**Avis sur déclaration de projet emportant mise en compatibilité
du PLU de Boujan-sur-Libron pour la création d'une zone de
biodiversité (Hérault)**

N°Saisine : 2024-013408

Avis émis le 19/09/2024

Plan de masse du projet :

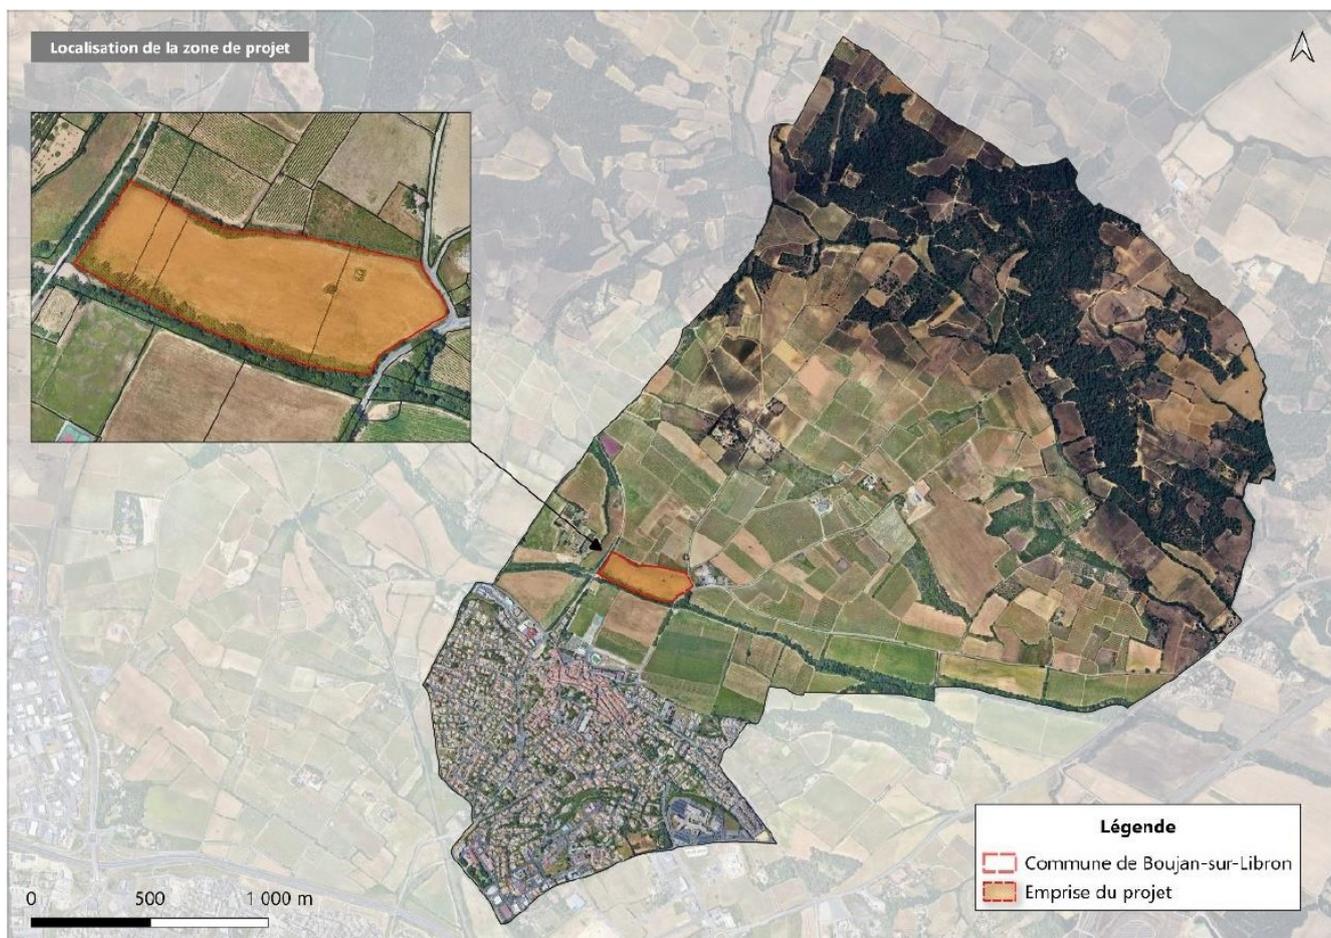
Les accès au site (par la RD15E2, le chemin de l'ancienne gare et une voie communale) sont décrits, en revanche le stationnement des visiteurs n'est pas évoqué.

A la lecture du rapport de présentation, il n'est pas aisé de comprendre précisément la nature du projet envisagé. En effet, les informations sur le dimensionnement des bassins, la mise en place des cheminements, les équipements envisagés pour le public, la réalisation d'un diagnostic archéologique, sont dispersées dans le rapport, et certaines informations semblent contradictoires. Par exemple, il est évoqué en p. 218 du rapport de

présentation une interdiction d'accès aux bassins avec une barrière physique constituée d'une haie, alors qu'en p. 229 il est indiqué que « des plages de galets pourront être aménagées à certains endroits ». Les bâtis existants ne sont pas évoqués dans la description du projet, alors que leur « transformation » est évoquée dans la mesure de réduction MR2 et leur « démantèlement » dans la MR3 et sur le plan masse. Enfin l'objectif affiché de création d'une zone de biodiversité doit être précisé, le projet visant à aménager une zone humide existante en zone d'accueil du public.

La MRAe recommande d'intégrer au rapport de présentation un descriptif détaillé, exhaustif et d'un seul tenant du projet et des travaux afférents et de préciser l'objectif recherché.

En revanche, la MRAe estime que pour atteindre l'objectif affiché de favoriser le développement de la faune et de la flore caractéristiques des zones humides, le choix d'aménagement n'est pas celui de moindre impact environnemental. La zone choisie étant une zone humide sur critère pédologique, il semble contre-productif d'y aménager des bassins étanches. Un aménagement plus léger, permettant de laisser s'exprimer la zone humide naturelle, doit être étudié.

La MRAe recommande de présenter une ou plusieurs variantes d'aménagement, notamment des aménagements plus légers mettant à profit le caractère humide de la zone de projet, et de justifier que le choix final est celui de moindre impact environnemental.
